Mémoire en Réponse

au Procès-Verbal de synthèse des observations du Public

Parc éolien du Pays d'Auge
Communes de Barou-en-Auge et Norrey-en-Auge

21 décembre 2021

Figure 1 : Différence entre visibilité (schéma de gauche) et covisibilité (schémas au centre et à droite)

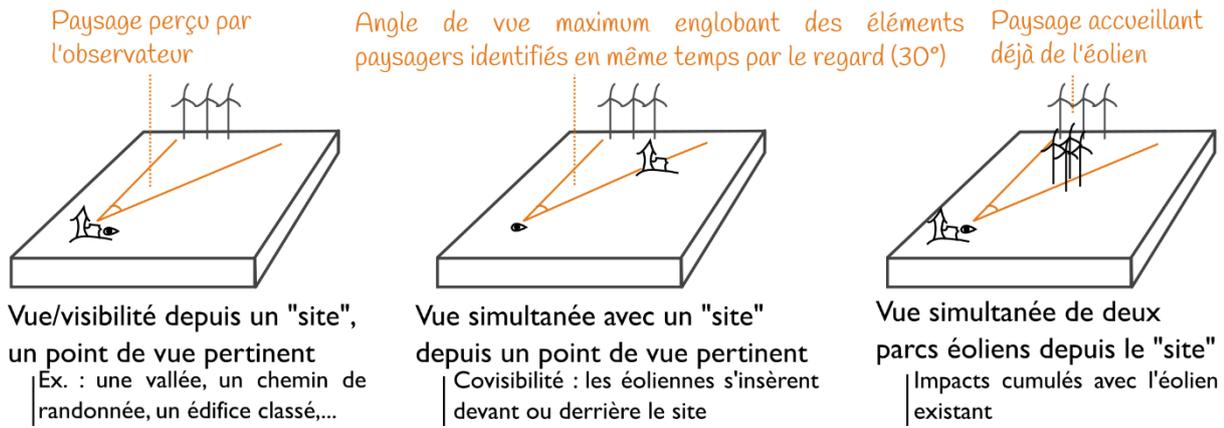
IV.3-b : Au tableau figure 12, sur la première ligne : la Maison « La Tarenne » il est peu compréhensible que l'influence verticale d'une éolienne située à 3,1 km fasse un angle vertical ZIV = 9 degrés alors que la colonne précédente indique covisibilité nulle.

La maison « La Tarenne » est une habitation ancienne de petite dimension localisée dans le tissu bâti de Barou-en-Auge. De ce fait, dès qu'on s'en éloigne, elle est masquée par les autres bâtiments du village. Depuis l'extérieur de celui-ci, elle n'est pas reconnaissable : elle n'apparaît que comme un toit parmi d'autres. De ce fait, il n'y a pas d'enjeu de covisibilité pour cet élément, d'où la sensibilité et les impacts jugés nuls.

Concernant la valeur de ZIV verticale, la trame du bâti n'a pas été prise en compte pour réaliser le calcul (voir méthode du volet paysager en page 11). De ce fait, elle ne tient pas compte des effets masquant dus aux bâtiments : sa valeur à l'intérieur des lieux de vie n'est ainsi qu'indicative et maximisée.
